COMUNE DI CASTAGNOLE
MONFERRATO
PROV. DI ASTI

VARIANTE STRUTTURALE AL P.R.G.C.
AI SENSI ART. 2 L.R. 26.01.2007 N. 1
PROGETTO PRELIMINARE

RELAZIONE ILLUSTRATIVA

Aggiornamento Aprile 2017

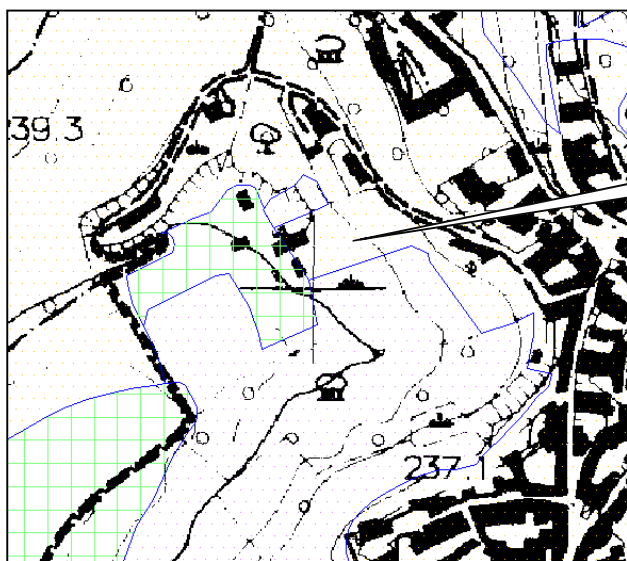
- n° 1, nel concentrico: si è collocato in Classe 2° un edificio che risultavano essere erroneamente parte in Classe 2a e parte in Classe 3;

Punto oggetto di
lieve modifica

Settore indagato e
modificato rispetto
al precedente

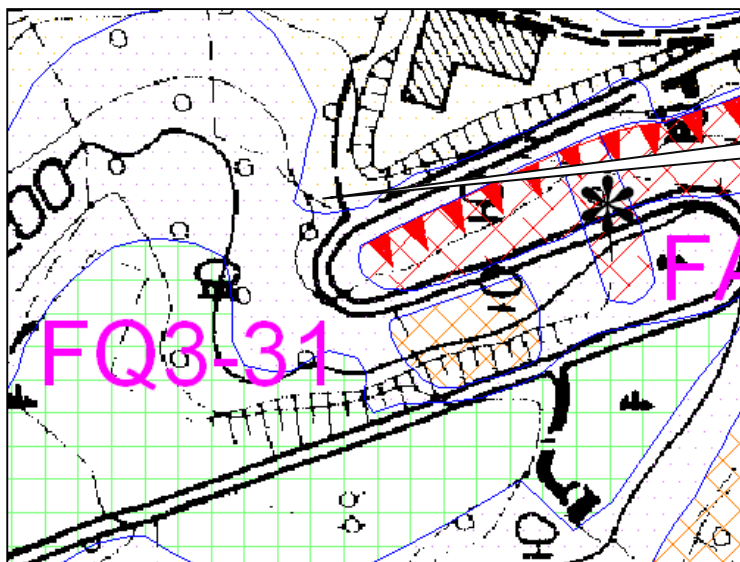
- n° 2, nel concentrico: a seguito di indagini di terreno che hanno riguardato l'intorno significativo circostante un ampio settore di versante in Classe 3 è stato inserito in Classe 2a: in sostanza i versanti hanno morfologia poco acclive eccetto alcune porzioni ove è presente del terreno di riporto per cui è possibile inserirli in una classe a minore pericolosità. Non sono stati rilevati, durante il sopralluogo, fenomeni dissestivi in atto.

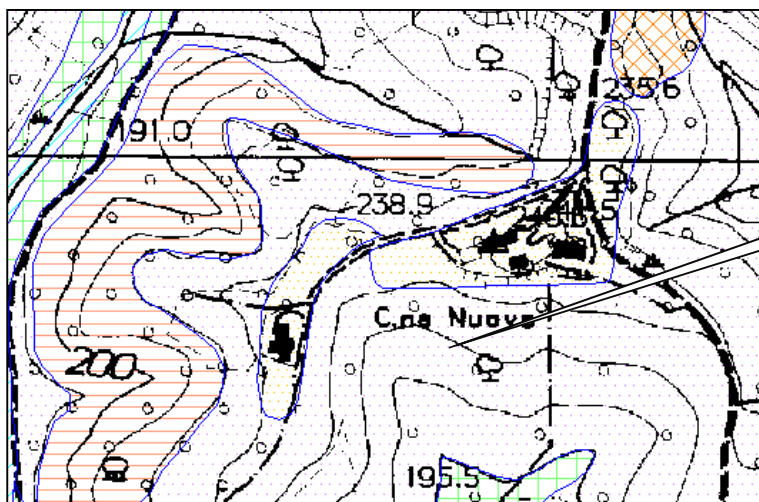
- n° 3 in corrispondenza della strada: è stato ampliato il limite a favore della Classe 2a che è stata ampliata comprendendo la porzione di versante collinare meno acclive.

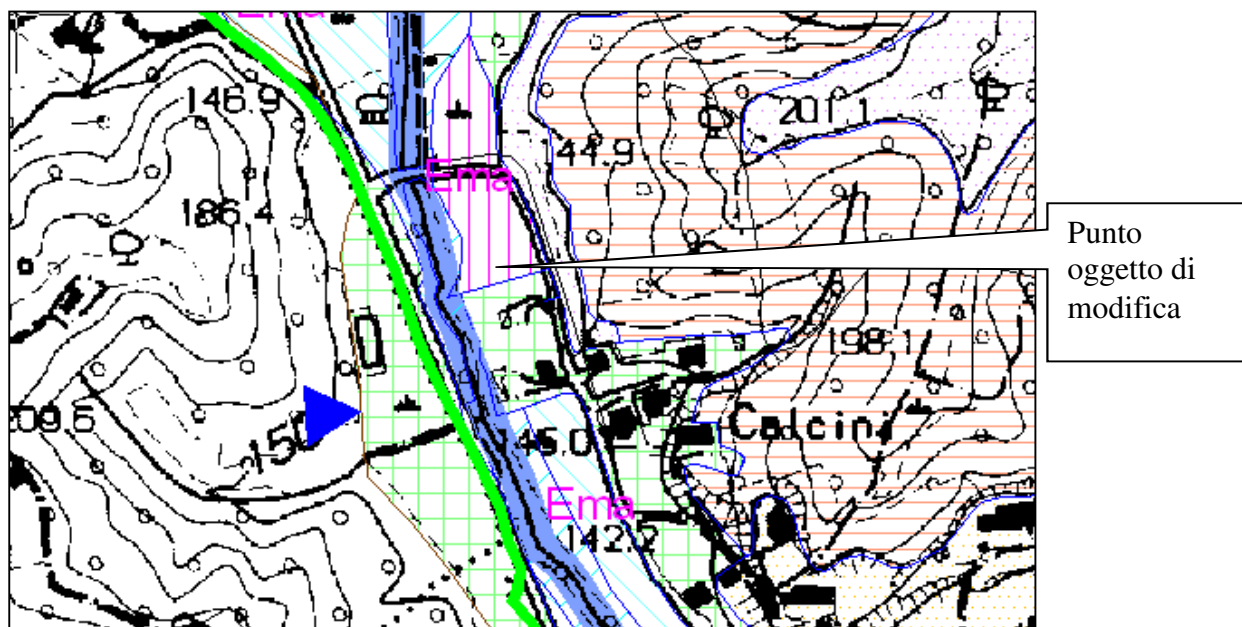
- n° 4, nel concentrico presso C. ne Nuove: è stata collocata in Classe 2a una piccola porzione di territorio, che risultava essere in Classe 3. In realtà la modifica è molto lieve ed il limite comprende la porzione sommitale a minore acclività del rilievo collinare.

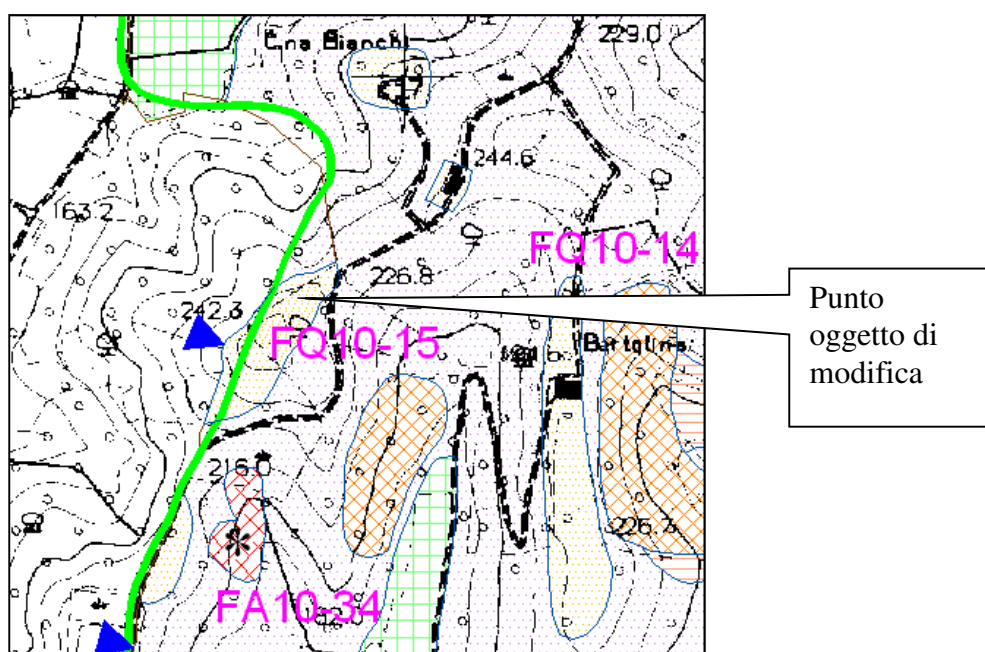
- **n° 5**, presso Fraz. Calcini: è stata collocata in Classe 2b una porzione di territorio (in realtà trattasi di fabbricato), adiacente alla strada di viabilità secondaria, che risultava essere in Classe 3b a causa di un errore materiale in quanto tutto rilevato ed alla stessa quota del capannone adiacente in classe 2b.

Punto
oggetto di
modifica

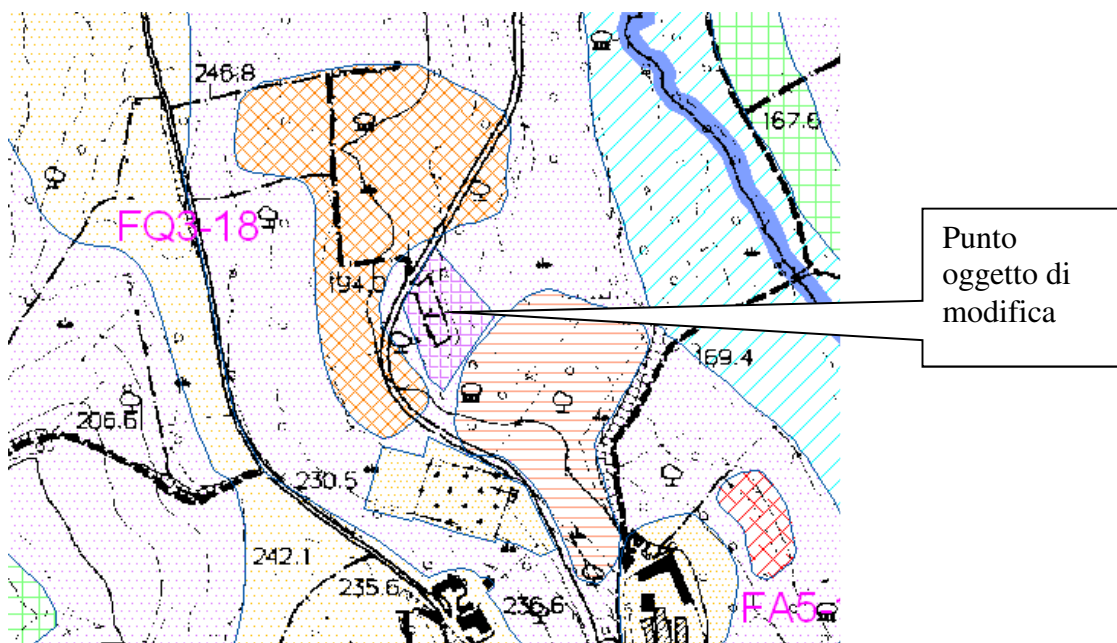
n° 7, nel concentrico: a seguito di ulteriori indagini di terreno, è stato ridefinito il limite di una porzione di territorio classificata in Classe 2a ora inserito in Classe 3: in sostanza i versanti presentano una morfologia debolmente acclive con settori caratterizzati dalla presenza di terreno di riporto. Non sono stati comunque rilevati, durante il sopralluogo, fenomeni dissestivi in atto.
